# Sitzung des Bauausschusses der Gemeinde Flintbek am 02.08.2023

- Bebauungsplan Nr. 50

# **I. Abwägung**

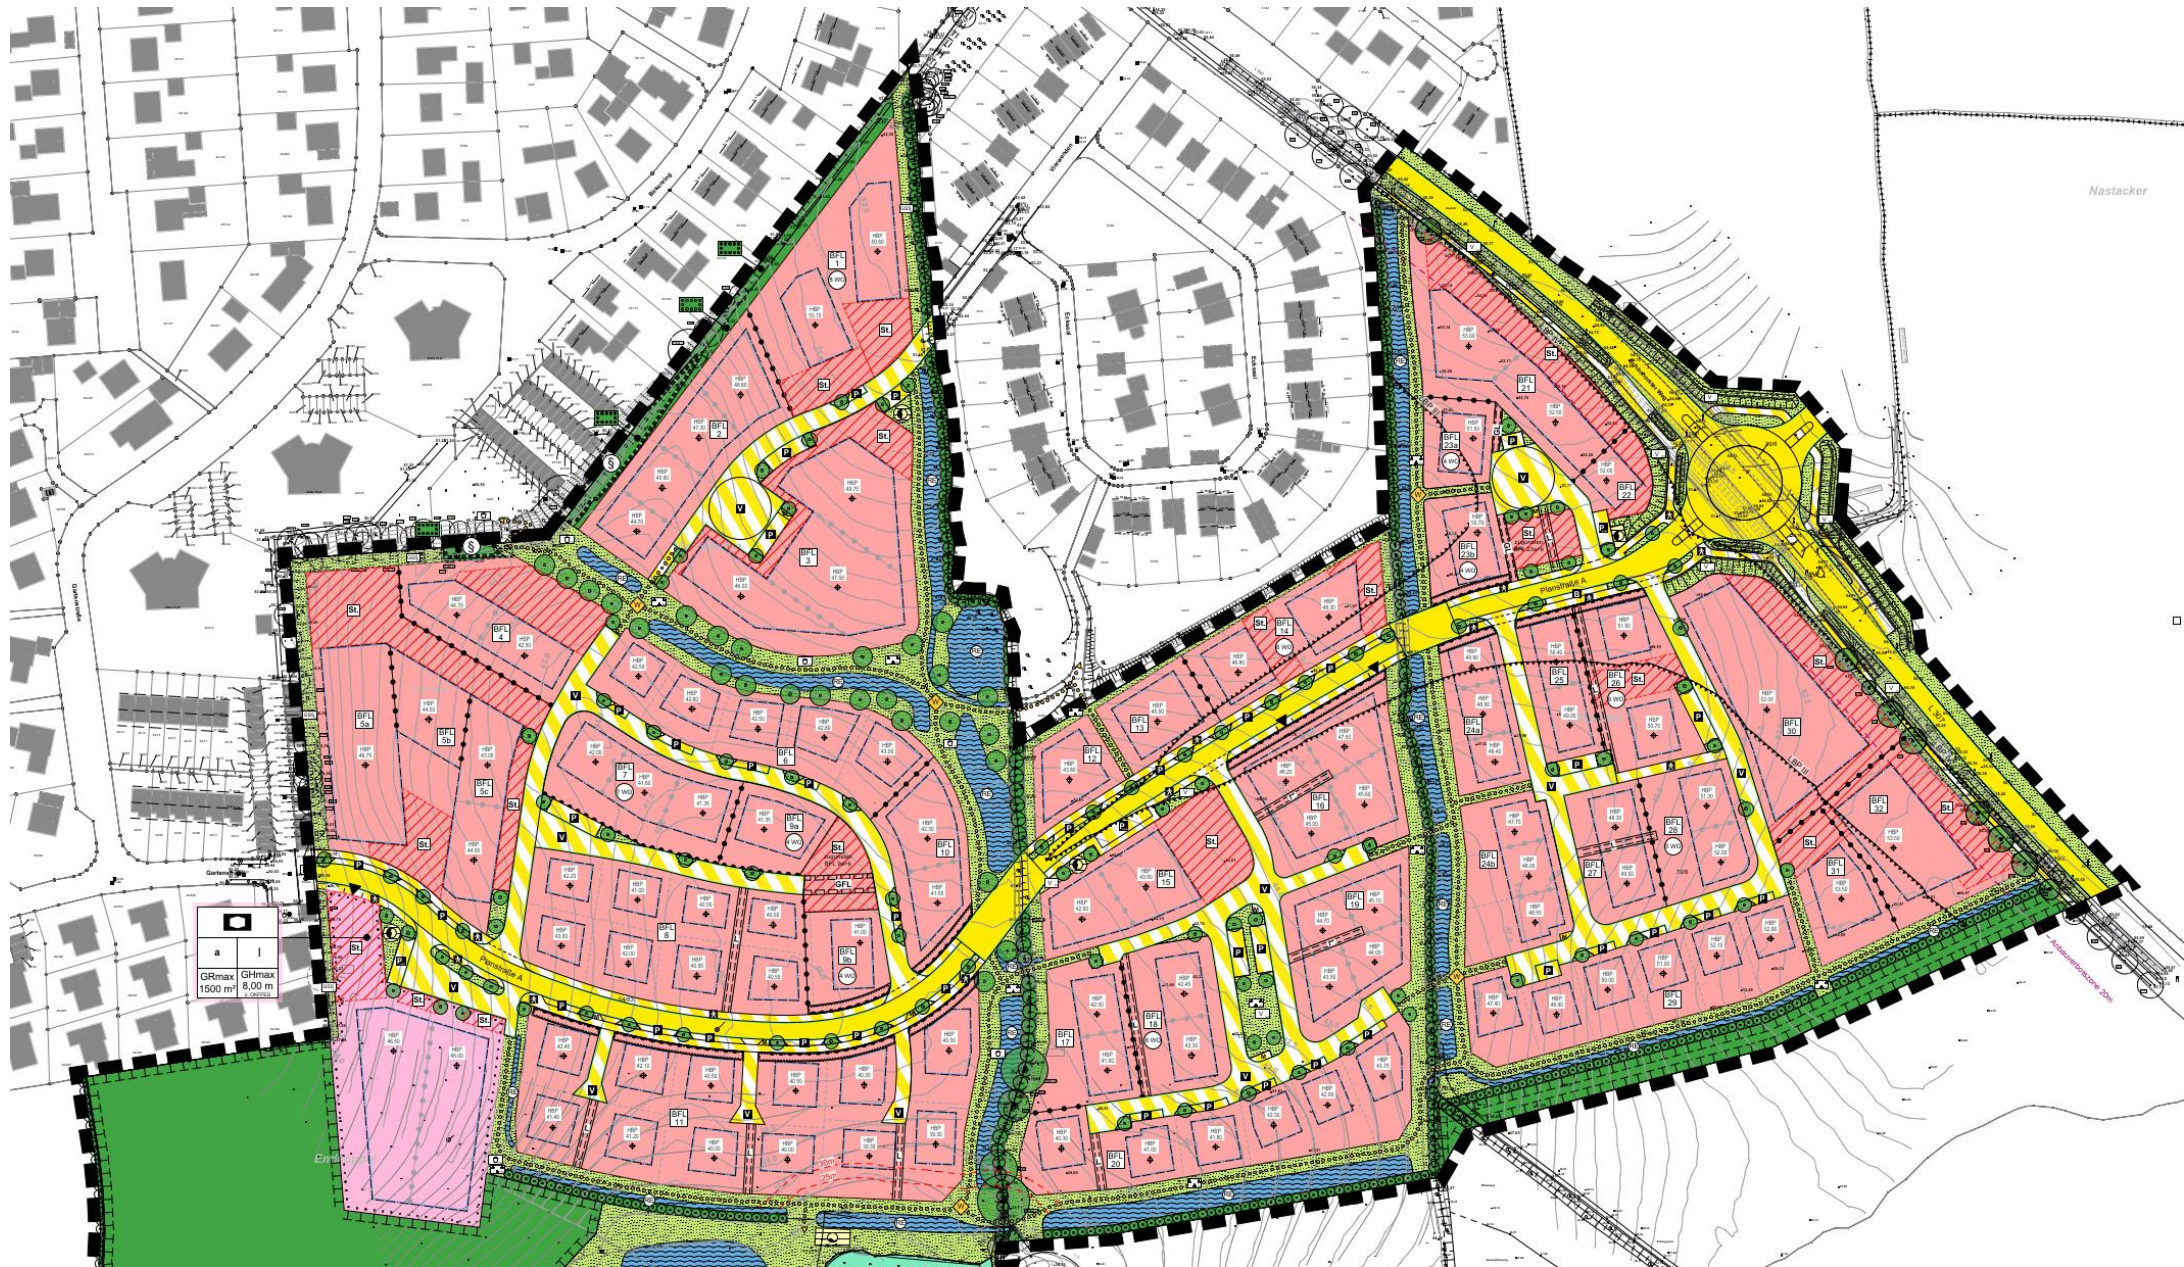
- Es wird angeregt, dass zwischen dem geplanten Kreisel und der 'Dorfstraße' eine zulässige Höchstgeschwindigkeit von 30 km/h festgelegt wird.

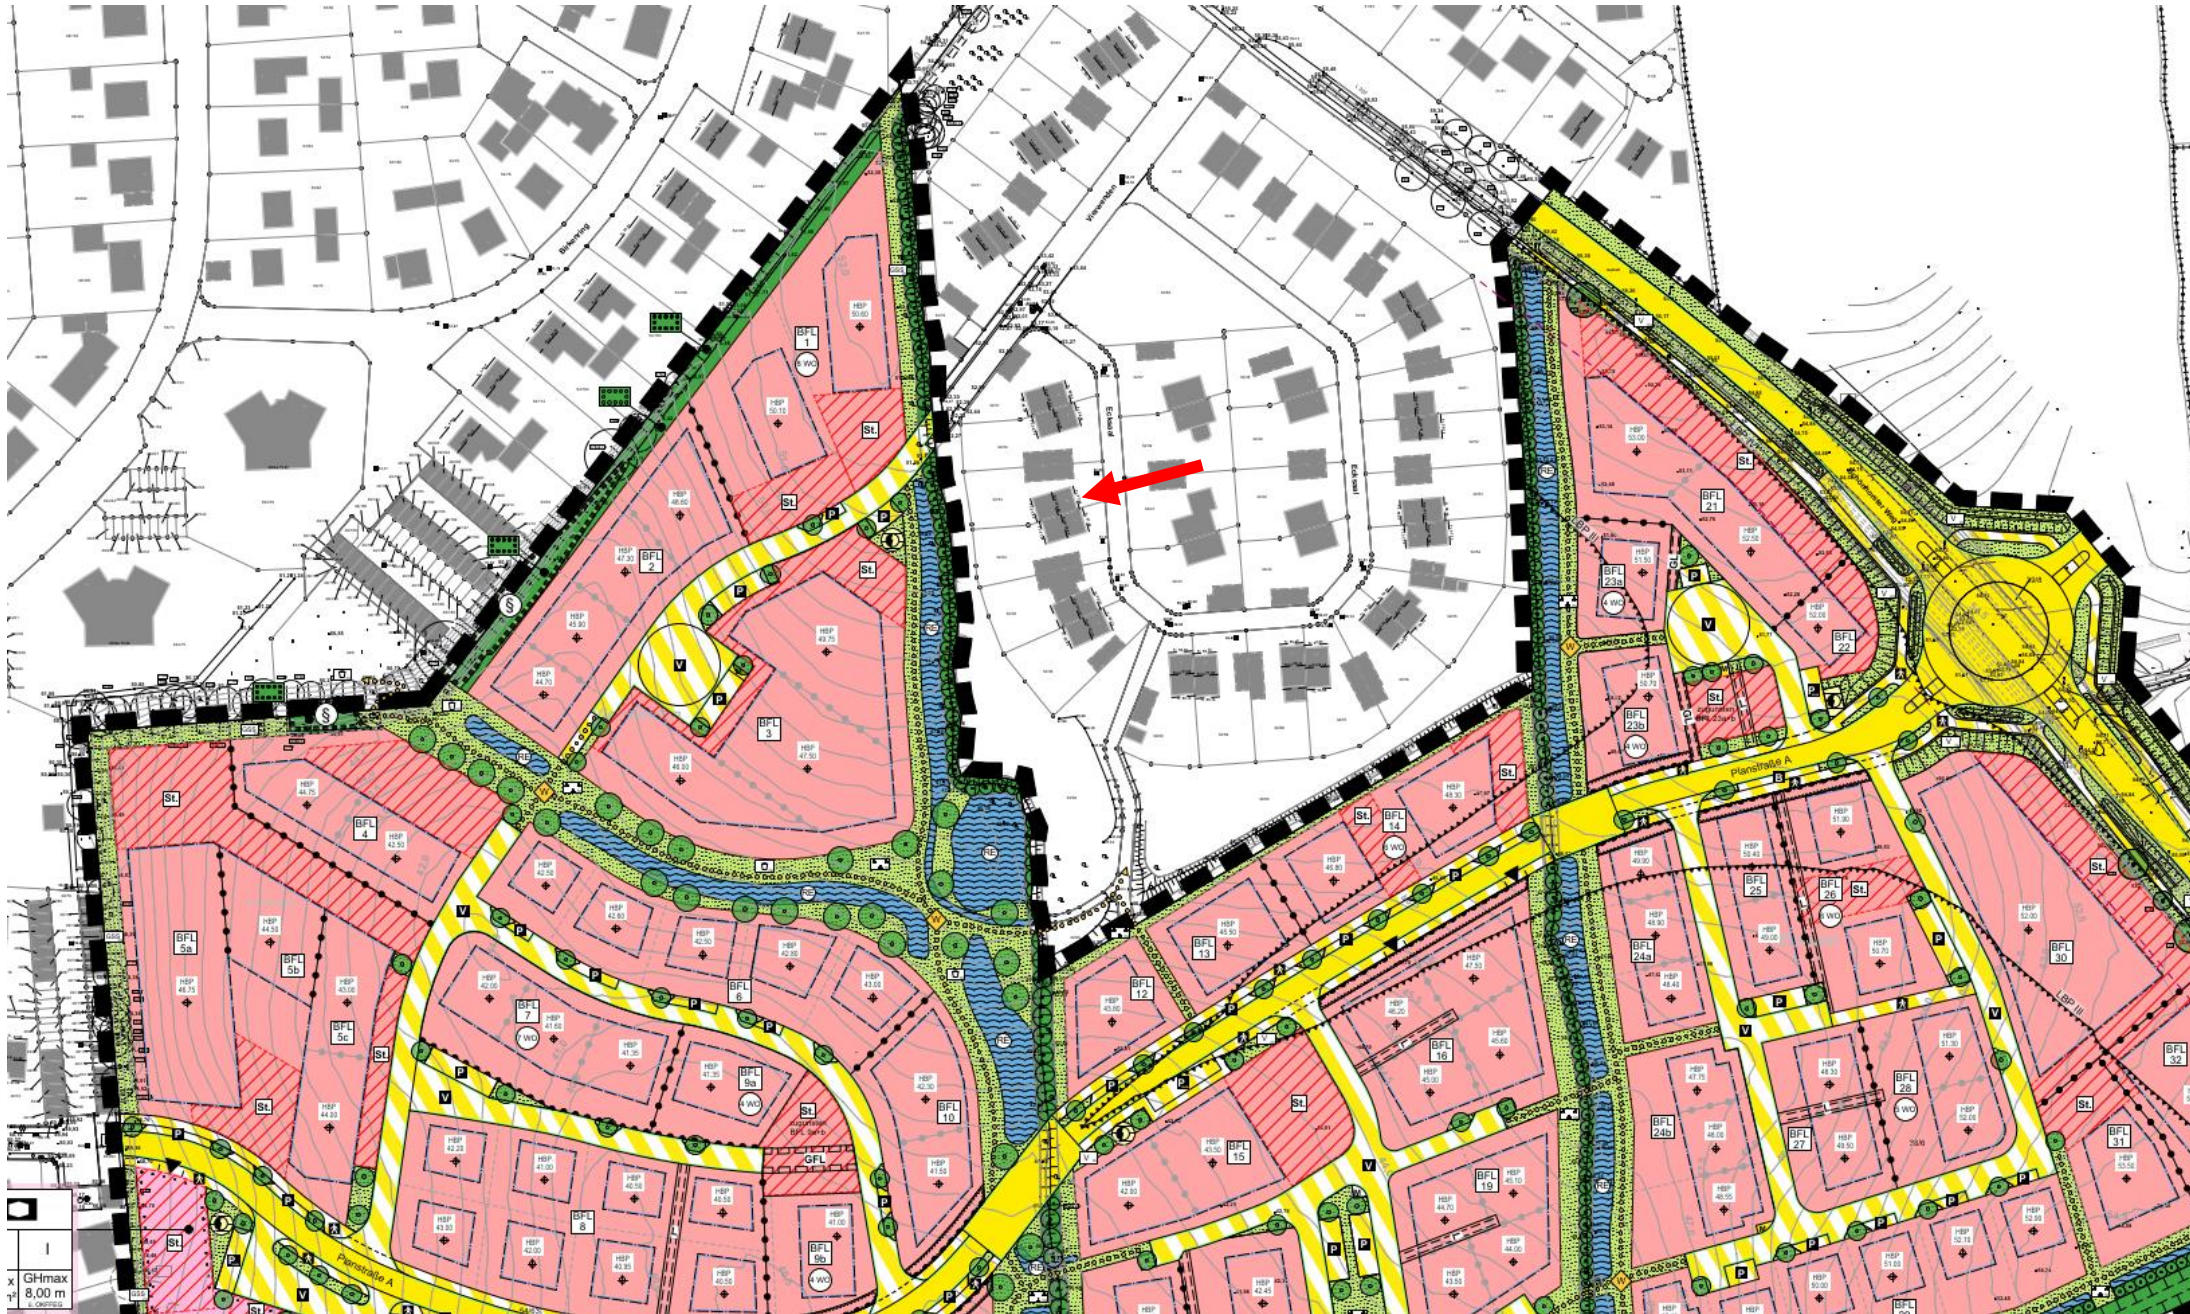
- Es wird angeregt, dass die archäologischen Funde im Plangebiet verbleiben und dass der Fundort als Sehenswürdigkeit in eine der geplanten Grünflächen integriert wird.

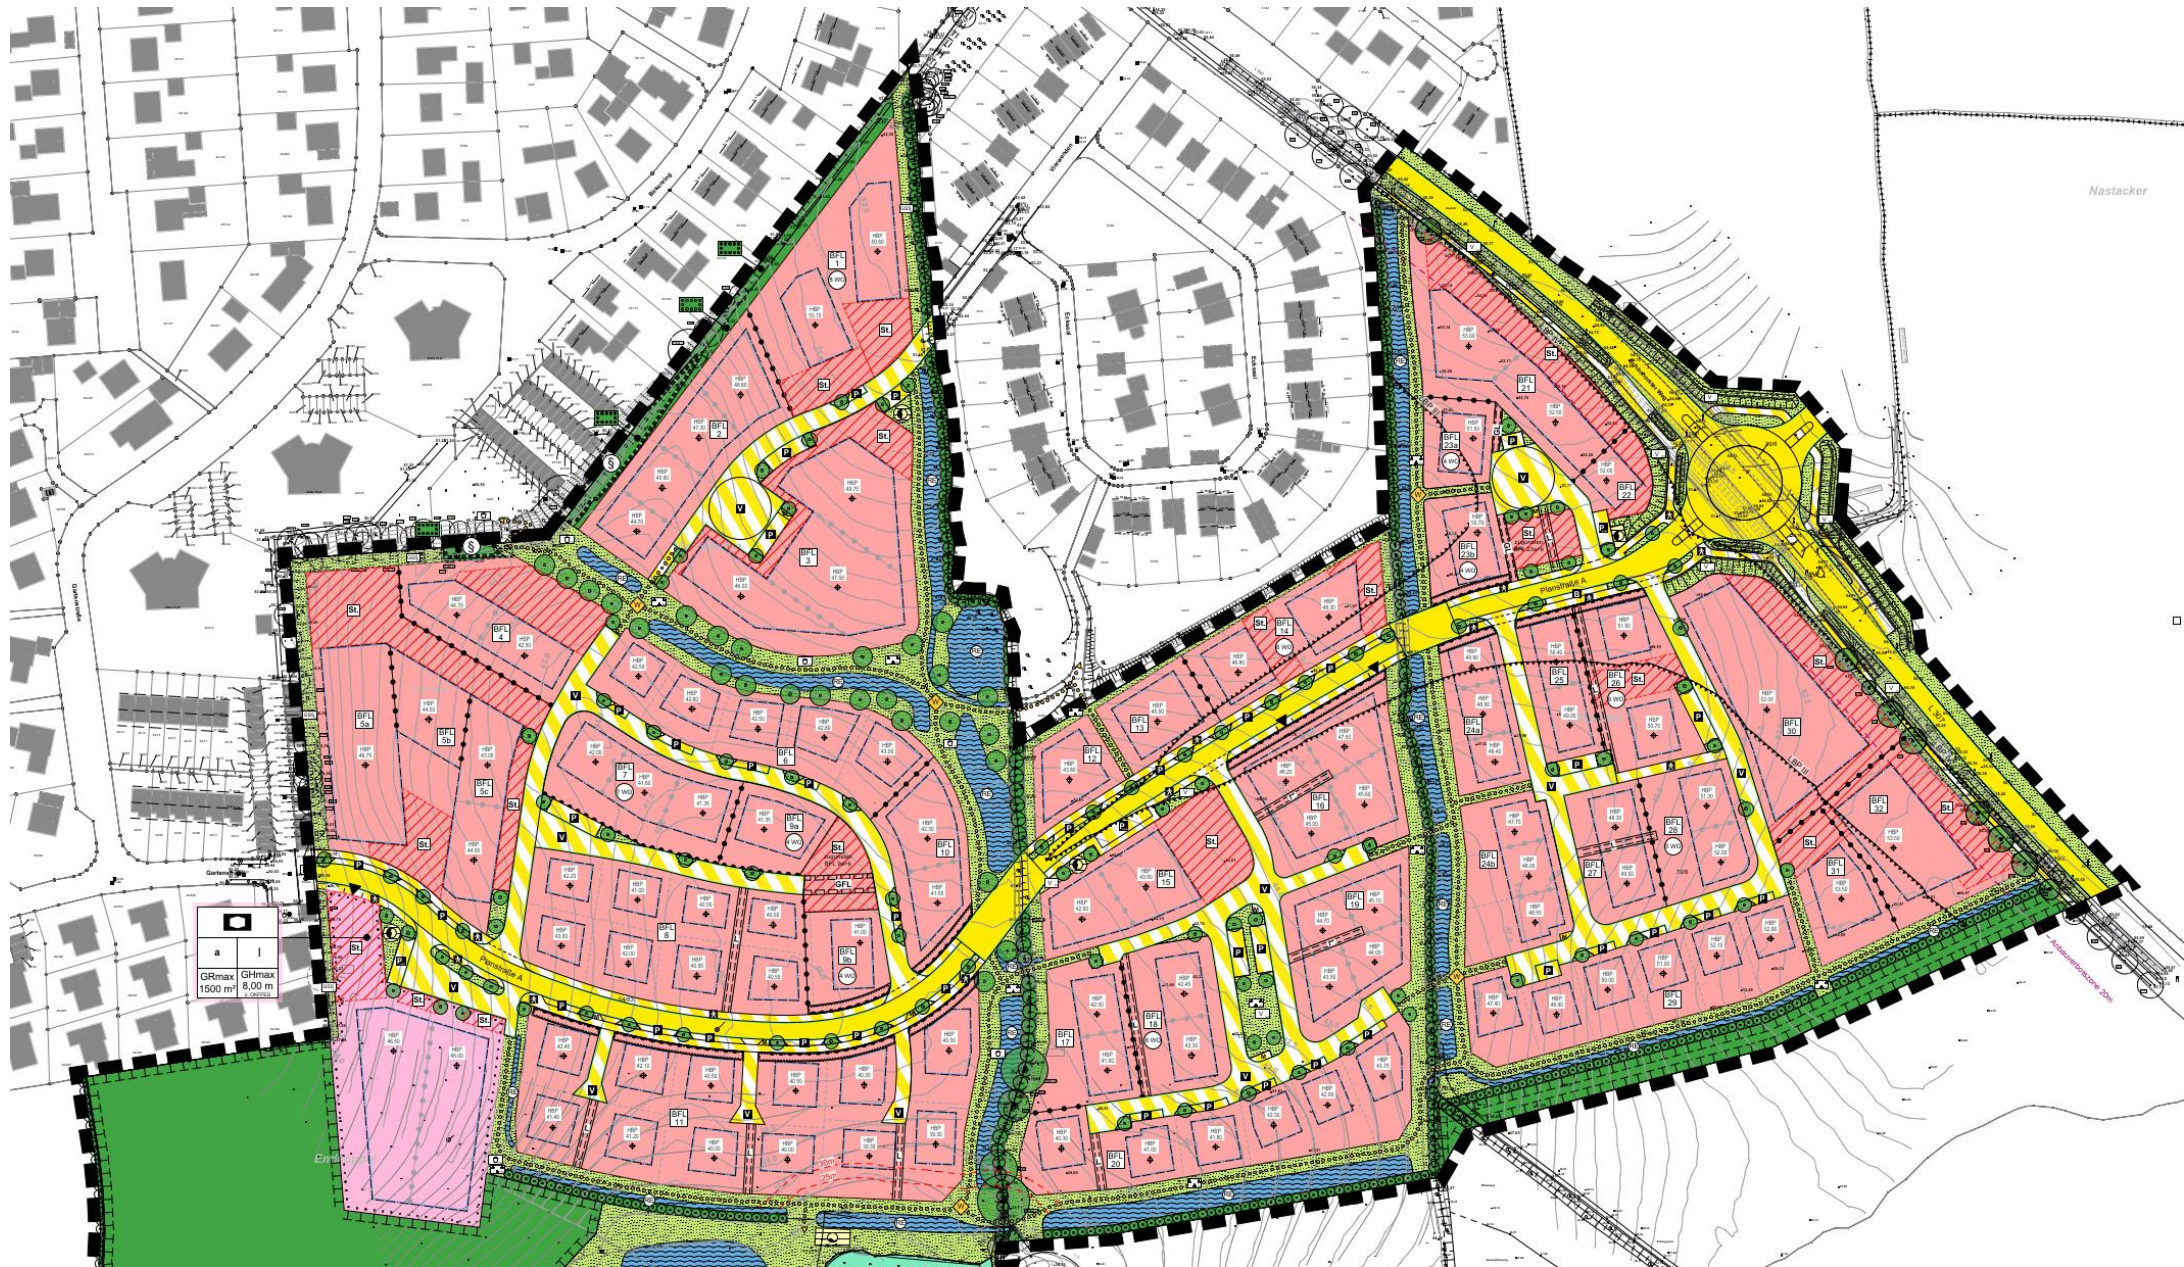
- Es werden Lärmbelästigungen durch die geplante Stellplatzanlage, die in der Nachbarschaft entstehen soll, befürchtet.
